Vernier - Parc de l'Étang

Projet de renaturation de l'étang Ch. Jacques-Philibert-de-Sauvage

Situation
Plan des collecteurs de l'étang

EXECUTION

Situation 1:250

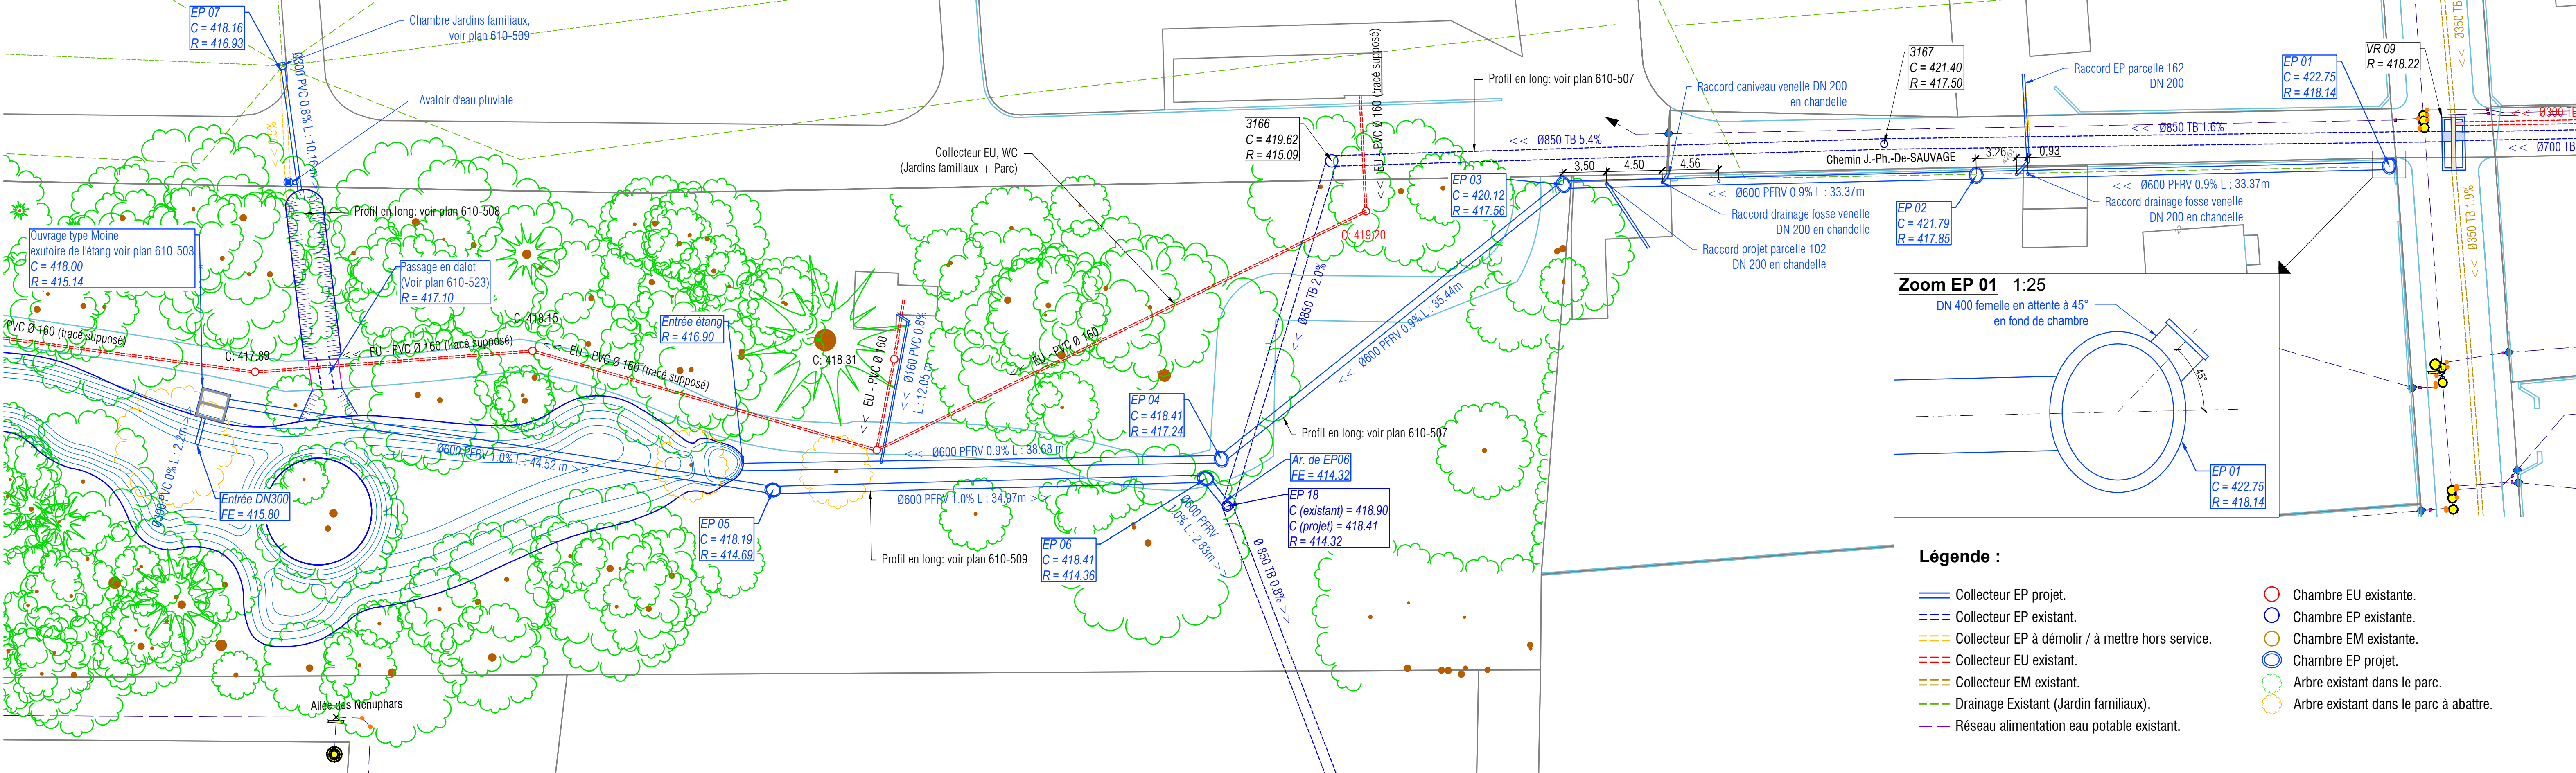
PLAN		ECHELLE		DATE		DESSINE	LM
610-506b		1:250 1:25		28.02.2023		CONTROLE	PF
						DIMENSIONS	1050x297
DATE	DESS.	MODIFICATIONS		DATE	DESS.	MODIFICATIONS	
A	14.03.2023	L.M.	Ajout chambre EP	H			
B	05.05.2023	L.M.	Ajout raccord en chandelle sur Ch-Ph de sauvage + décalage tracé	J			
C				K			
D				L			
E				M			
F				N			
G
